WETTBEWERBE

NR. 9 BERLIN SEPTEMBER 1929

STÄDTISCHE SPARKASSE FÜR BRESLAU

ST. MARIÄ-EMPFÄNGNISKIRCHE IN MAINZ

ABB. 2 (OBEN). SCHAUBILD
ABB. 3 (HIERUNTER). SCHNITT
ABB. 4 u. 5 (UNTEN). GRUNDRISSE
ENTWURF NR. 7. KENNZIFFER 81983. I. PREIS VON 5000 M.
Verf: Architekt B. D. A. Heinrich Rump, Breslau

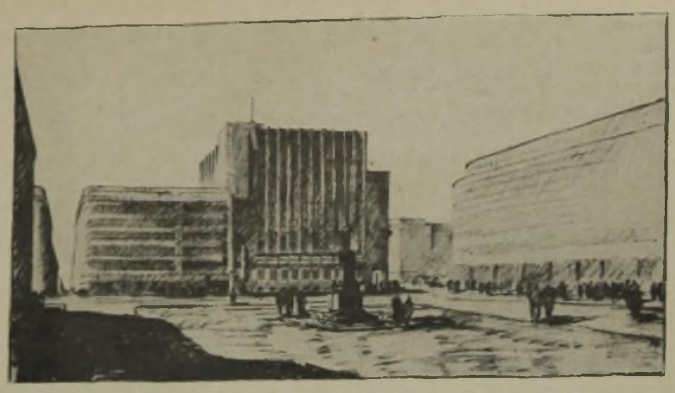
Der Entwurf legt den Lichthof an die Nordseite und kommt dadurch zu einer in jeder Beziehung überzeugenden und klaren Grundrißgestaltung. Alle Arbeitsräume sind gut belichtet. Der Publikumsraum bietet lange brauchbare Schaltertische und zeigt eine gute künstlerische Raumgestaltung. Der verkehrstechnisch günstig gelegte Haupteingang hat eine besonders glückliche Lösung gefunden. Die Architektur gibt den Charakter des Gebäudes gut wieder, ist aber noch nicht in allen Teilen voll ausgeglichen. Die vom Verfasser vorgeschlagene Raumbestimmung läßt sich unschwer ändern, ebenso bietet die Beseitigung einer kleinen konstruktiven Gewaltsamkeit (Pfeiler auf Unterzug) keine Schwierigkeit.

ABB. 9—11
MODELL UND GRUNDRISSE
ENTWURF NR. 11
KENNZIFFER 1350000

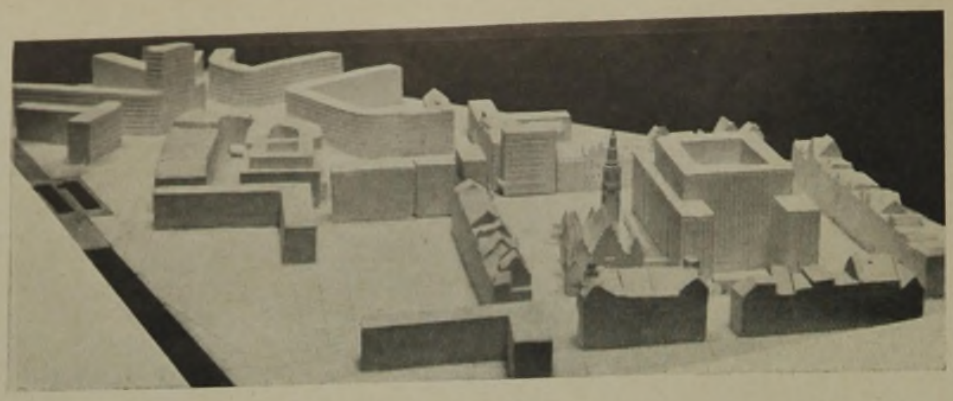
Bei der Grundrißbildung ist klare und übersichtliche Gliederung und einwandfreie Belichtung zu loben. Der Haupteingang liegt für die Vorfahrt an der verkehrsreichen Ecke Blücherplatz/Ring trotz der als richtig anzuerkennenden Ausklinkung nicht günstig. Außerdem gehen durch den Haupteingang an dieser Stelle wertvolle Arbeitsplätze verloren. Die Architektur ist gut. Die Variante befriedigt weniger.

ABB. 14—16. SCHAUBILD UND GRUNDRISSE ENTWURF NR. 1 KENNZIFFER 6 980 869 III. PREIS VON 1500 M.

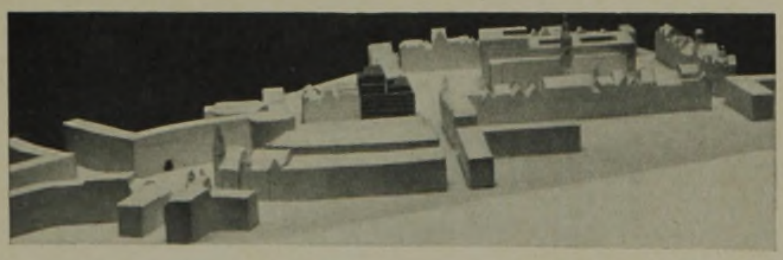
Der Grundriß ist klar und übersichtlich. Sämtliche Arbeitsräume der Sparkasse sind gut belichtet und entsprechen in vollem Umfange den betriebstechnischen Anforderungen. Der Hauptzugang zu den Sparkassenräumen liegt verkehrstechnisch richtig, läßt aber zu wünschen übrig. Er entspricht in seiner Ausbildung und Abmessung nicht seiner Bedeutung. Die Kundentreppe liegt zwar günstig, ist aber nicht ausreichend belichtet. Die vom Ring abgerückte Höherführung würde für den Blücherplatz nicht günstig wirken.

ABB. 17. MODELL. ENTWURF NR. 13. KENNZIFFER 7757 IN ENGSTER WAHL. Verf.: Prof. Dr.-Ing. E. h. Heinr. Straumer, Berlin

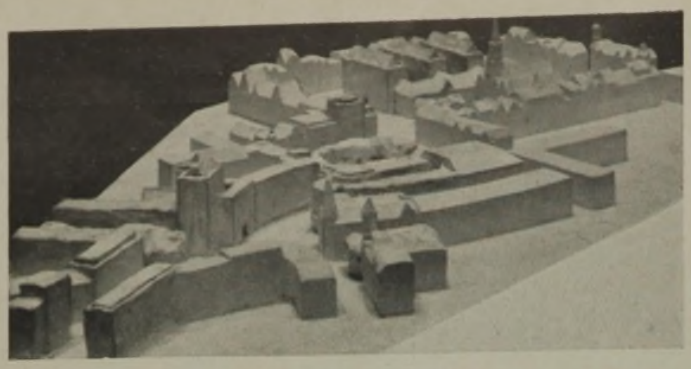
Die Gesamtanordnung mit dem in seinen Abmessungen gut getroffenen Lichthofe befriedigt

im allgemeinen. Nicht in gleichem Maße gutzuheißen ist die Anordnung der inneren Verkehrstreppe für die Sparkasse. Ihre Lage ist zu versteckt, die des Eingangs an der Südseite nicht zweckmäßig wegen des Verlustes an gut belichteten Arbeitsplätzen. Die Architektur zeigt eine geschickte Hand, kann aber im ganzen nicht befriedigen.

ABB. 18. MODELL. ENTWURF NR. 9. KENNZIFFER 4504 IN ENGSTER WAHL. Verf.: Architekten Klein u. Wolf, Breslau

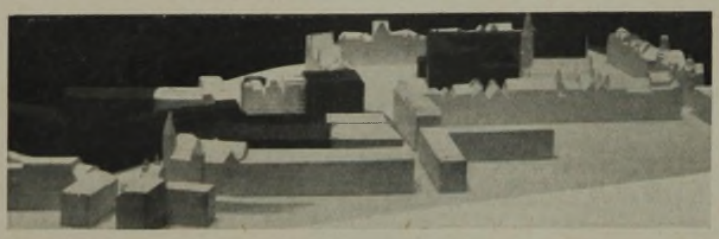
Die Gesamtanordnung des Entwurfs ist befriedigend. Wesentliche Räume sind aber nicht ausreichend belichtet, insbesondere ist die Haupttreppe dunkel. Die Architektur des Erdgeschosses versucht, den Charakter einer Bankanstalt zum Ausdruck zu bringen, jedoch auf Kosten der Belichtung.

MODELL. ENTWURF NR. 5. KENNZIFFER 13 713. IN ENGSTER WAHL **ABB. 19**
Verf.: Architekt B. D. A. Kurt Langer, Breslau

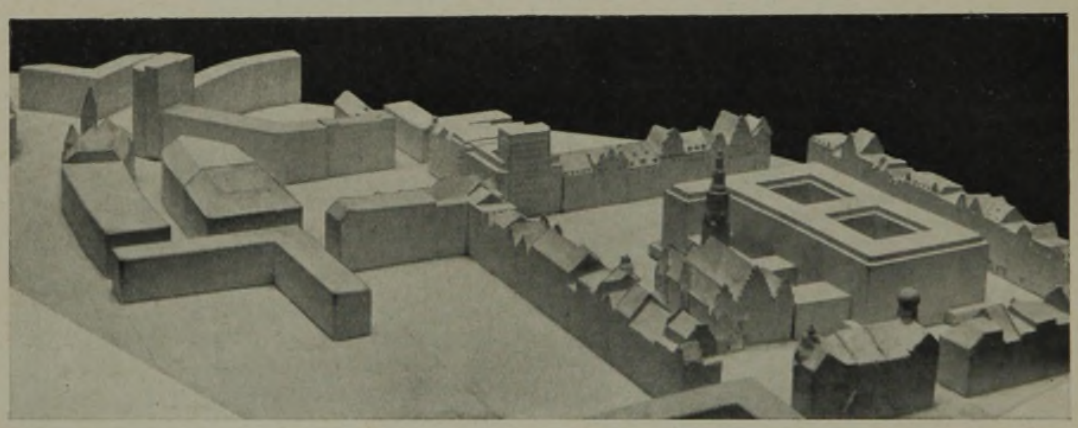
Der Entwurf zeigt in der gesamten Grundrißanordnung einige Vorteile. Giroabteilung und Hauptkasse sind aber ungenügend belichtet. Das gleiche gilt für die sehr zersplitterten Treppenanlagen an den zahlreichen kleinen Lichthöfen. Der Haupteingang müßte reichlicher ausgestaltet sein. Der äußeren Gestaltung ist eine gewisse Wirkung nicht abzusprechen, sie ist aber aus dem Grundriß nicht überzeugend entwickelt.

SCHAUBILD UND GRUNDRISS. ENTWURF NR. 121. KENNZIFFER 171717. III. PREIS VON 1800 M. **ABB. 6. u. 7**
Verf.: Architekt B. D. A. Reg.-Baumstr. Hans Herkommer, Stuttgart

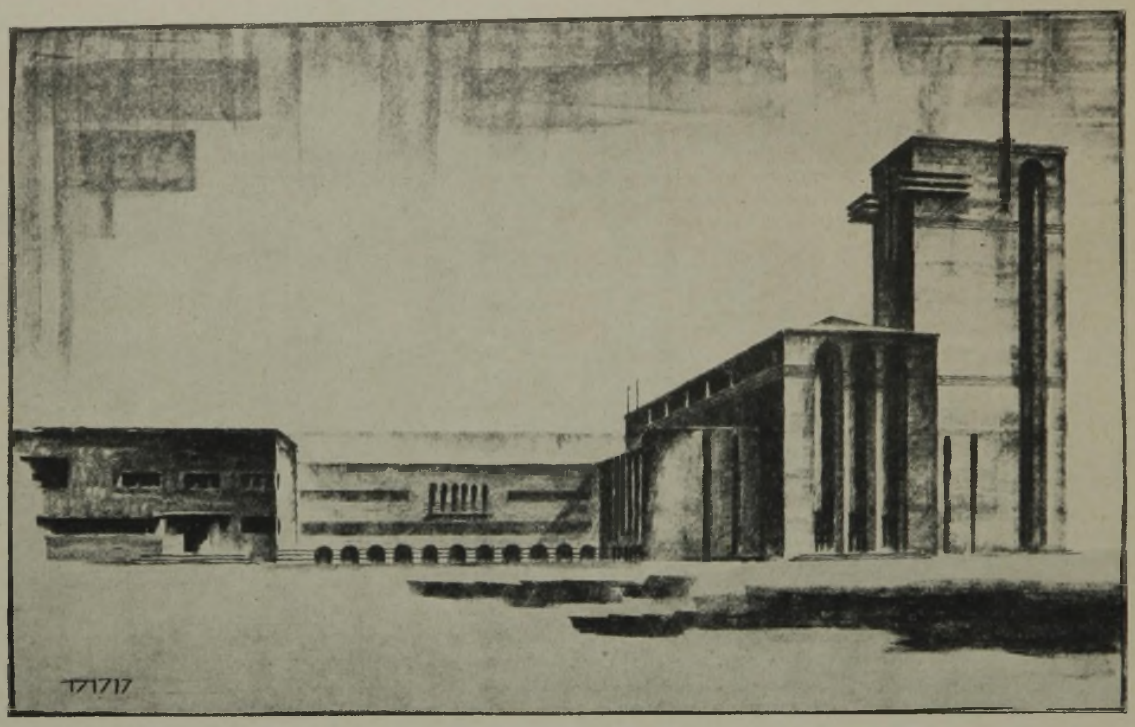
Nr. 121. Kennzahl 171 717: III. Pr. v. 1800 M. Verf.: Arch. B. D. A. Reg.-Bmstr. H. Herkommer, Stuttgart. Die Aufteilung des Platzes ist in einer einwandfreien, großzügigen Weise erfolgt. Die Anordnung der Spielhöfe vermeidet eine Störung sowohl der Kirche als auch des Pfarrhauses. Die städtebauliche Eingliederung in die Umgebung der fünfstöckigen Gebäude ist als gelungen zu bezeichnen. Daß die Kirche orientiert ist, wird als Vorteil empfunden, wenn auch nicht entscheidender Wert darauf gelegt worden ist. Die Grundrißlösung ist gut und wohl überlegt. Sie läßt das Streben nach Wirtschaftlichkeit erkennen. Die verschiedenen Zwecke des Bauprogramms werden gut und ohne unnötigen Aufwand erfüllt. Die Ausführung in einzelnen Bauabschnitten ist leicht und so möglich, daß auch die Teilausführungen nicht allzusehr die Nachteile des Provisoriums in Erscheinung treten lassen. Insbesondere der Kirchengrundriß ist von erfreulicher

Klarheit und erfüllt gut die kirchlichen Bedürfnisse. Der dunkle Vorraum zwischen Sakristei und Kirche müßte vermieden werden. Vielleicht ist Lichtzuführung von dem vorgelagerten Treppenhaus aus möglich. Die Verteilung der Eingänge ist gut. Der Aufbau zeichnet sich durch klare Gliederung der Baumassen aus, die sich der Umgebung gegenüber nicht nur behaupten, sondern die Kirchengruppe in erwünschter Weise als Dominante in Erscheinung treten lassen. Einzelheiten der gewählten Bauformen, insbesondere am Turm, indem es die Erdgeschoßhöhe des neuen Baukörpers so tief legt, daß die Gründungen auf ein Mindestmaß herabgesetzt werden können. Daraus erklärt sich die verhältnismäßig geringe Gesamtbausumme. Die städtebauliche Gruppierung der Bauanlage ist gut, die ganze Haltung des Entwurfes zeigt Reife und fortschrittliche Gesinnung. Die beiden den Hauptzugang flankierenden Türme könnten, was auch wirtschaftlich beachtlich ist, ohne Schaden erst später zur Ausführung kommen. Interessant und originell ist die vorgesehene Art der

könnten vielleicht noch verbessert werden. Die Gestaltung des Kirchenraumes zeugt von reifem und sicherem Raumempfinden. Die Baukosten, insbesondere für die Kirche, bewegen sich durchaus im Rahmen des wirtschaftlich zu Verantwortenden. —
